Ministero dell' Ambiente e della Sicurezza Energetica

Commissione Tecnica PNRR - PNIEC

Parere n. 277 del 29/02/2024

Progetto	<p><i>Istruttoria Valutazione Impatto Ambientale</i></p> <p>Progetto di un impianto fotovoltaico, del la potenza di 96,828 MW, e relative opere connesse necessarie al collegamento alla Rete di Trasmissione Nazionale, sito nel comune di Nardò (LE).</p> <p>ID_VIP: 7544</p>
Proponente	<p>Nardò SOLAR ENERGY S.r.l.</p>

Fig.39: Ubicazione punti di campionamento delle TRS

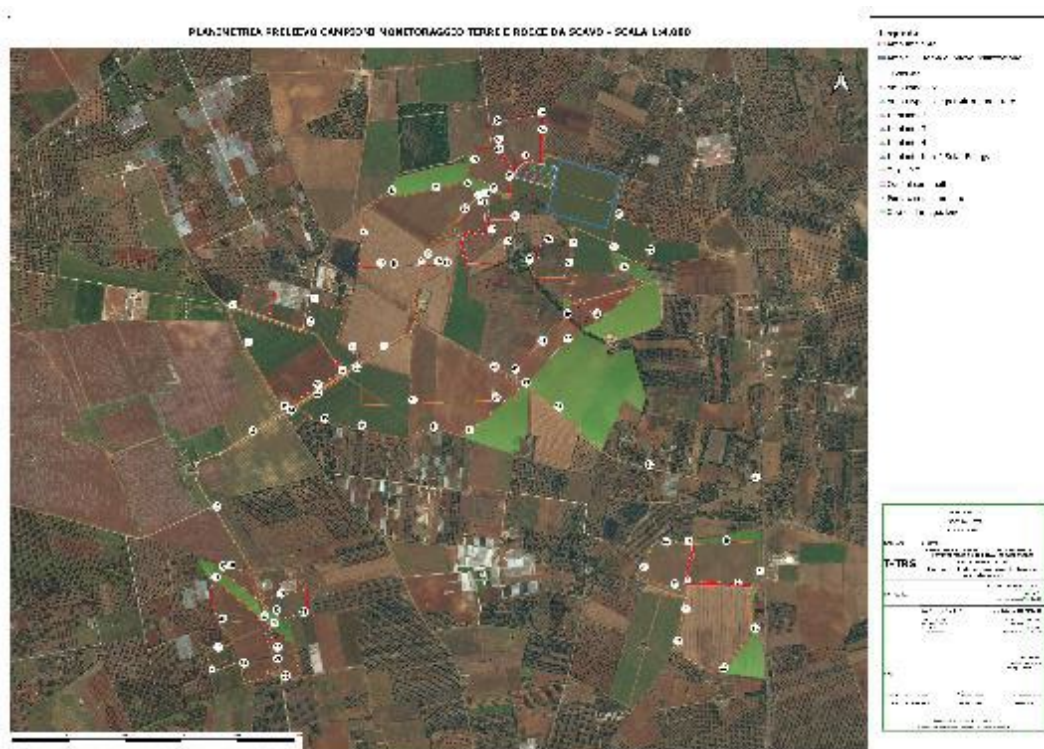
Dalla planimetria verosimilmente emergerebbe che non siano stati previsti punti di campionamento delle TRS per le aeree in cui saranno realizzate rispettivamente la SSE e la SE di Terna, le quali anche esse devono essere caratterizzate ed i punti di campionamento devono essere previsti secondo le specifiche dell'Allegato 2 del DPR 120/2017.

- dovrà inoltre essere presentato un report contenente la stima dei volumi di Terre e Rocce che verranno prodotti e riutilizzati in situ e dei volumi in esubero, il numero e le coordinate dei punti di campionamento, il numero di campioni per punto e il set analitico da ricercare, la planimetria delle aree di scavo, dei depositi intermedi, dei siti di riutilizzo e di quelli di campionamento, oltre ad una adeguata documentazione fotografica;
